Comunidad General de Regantes

Riegos de Levante

PROPUESTAS AL PROYECTO DE PLAN HIDROLÓGICO DE LA CUENCA DEL SEGURA.

E = 1:200.000

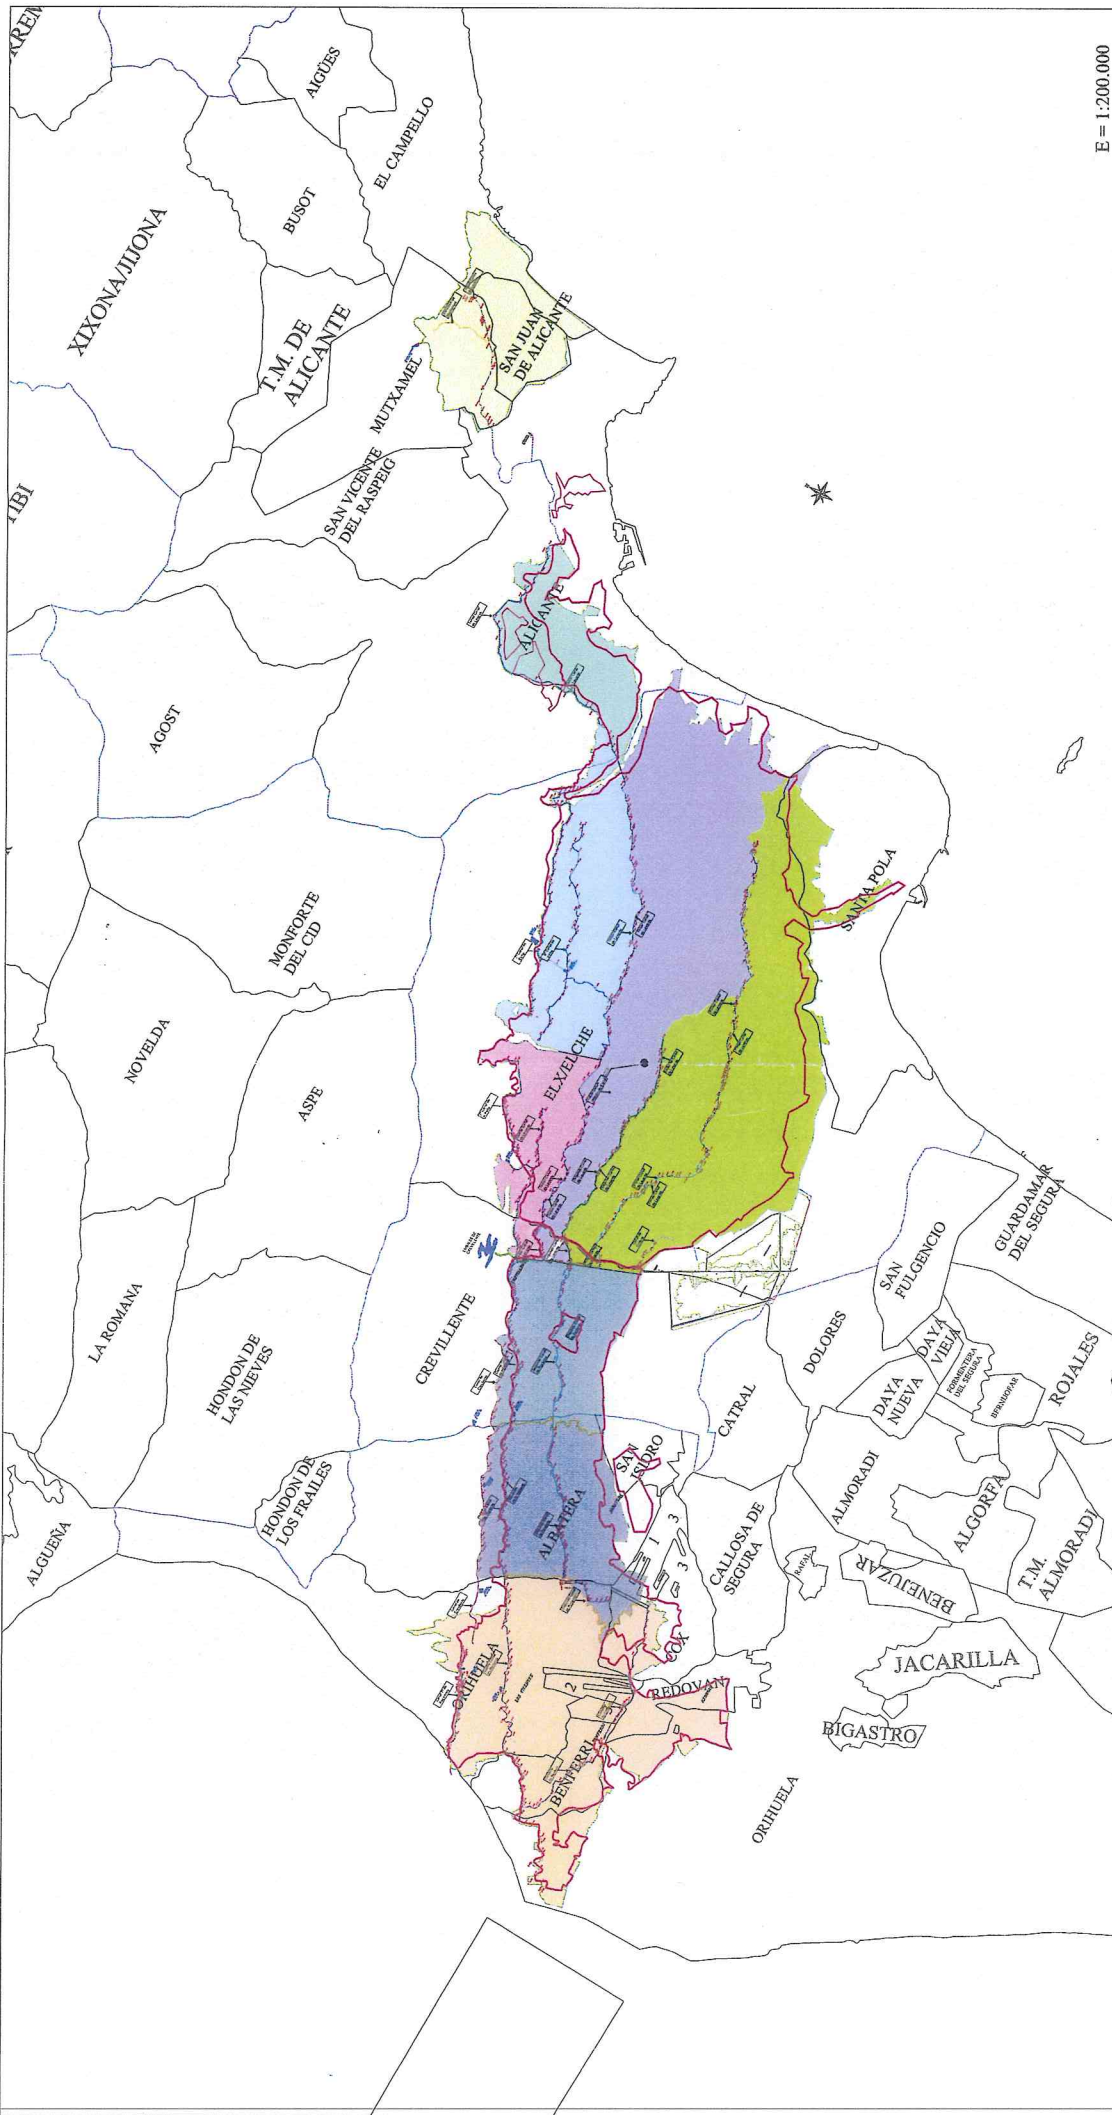
4.- Inexactitud de los perímetro asignados a las UDAS. No coincidencia con el perímetro concesional de tierras regables. El perímetro de riego aprobado en virtud de concesión y ratificado, posteriormente, a raíz de la constitución de la Comunidad de Riegos de Levante no coincide exactamente con el perímetro fijado para las UDAS, en forma tal que una parte importe de zona regable integrada en la Comunidad se queda fuera de las UDAS.

Adjunto remitimos superposición de los planos perimetrales. La zona coloreada se corresponde con la demarcación geográfica de la Comunidad de Riegos de Levante mientras que la línea roja se corresponde con la delimitación perimetral de ambas UDAS. Como puede verse existe una diferencia de tierras regables entre unos y otros que deja fuera de los perímetros de riego zonas que tienen derechos a las concesiones de agua para riego otorgadas a favor de la Comunidad de Riegos de Levante M.I.

4.- Modificar los perímetros de riego de las UDAS respectivas para adecuarlos al perímetro regable de la CRLMI.
